改善箇所説明図

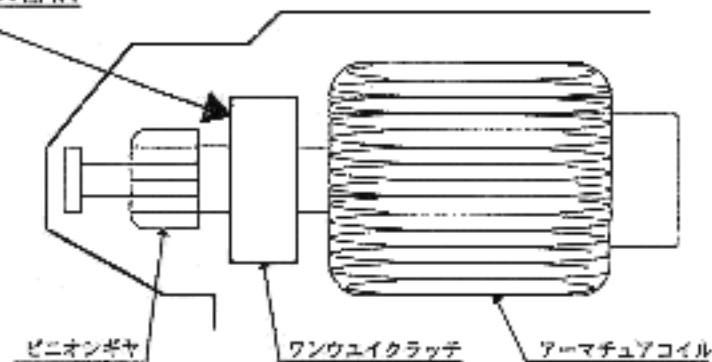
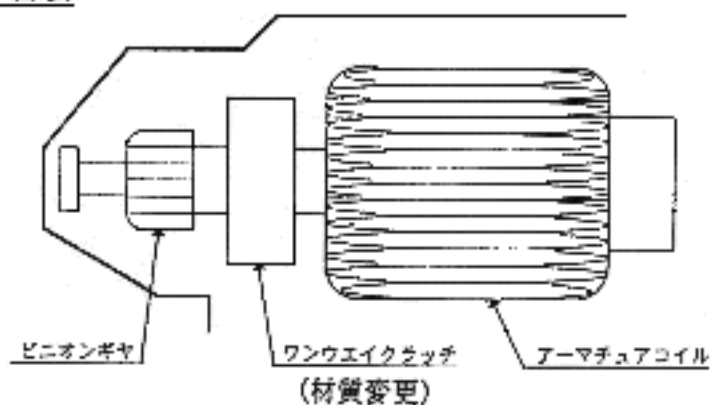
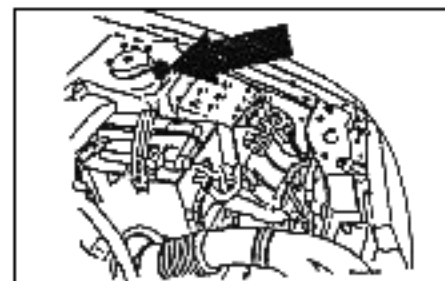
基準不適合発生箇所

スタータ内部のクラッチが破損し
原動機が始動できなくなるおそれ
がある。

改善前

改善後

D7E2

改善の内容

スタータに貼り付けられている
ラベルを点検しD7E2の型式
番号のものは対策品と交換する。
注：□ は交換部品を示す。

作業終了識別

上記作業終了後、左側ストラット上部
に黄色いペイントマークを塗布する。
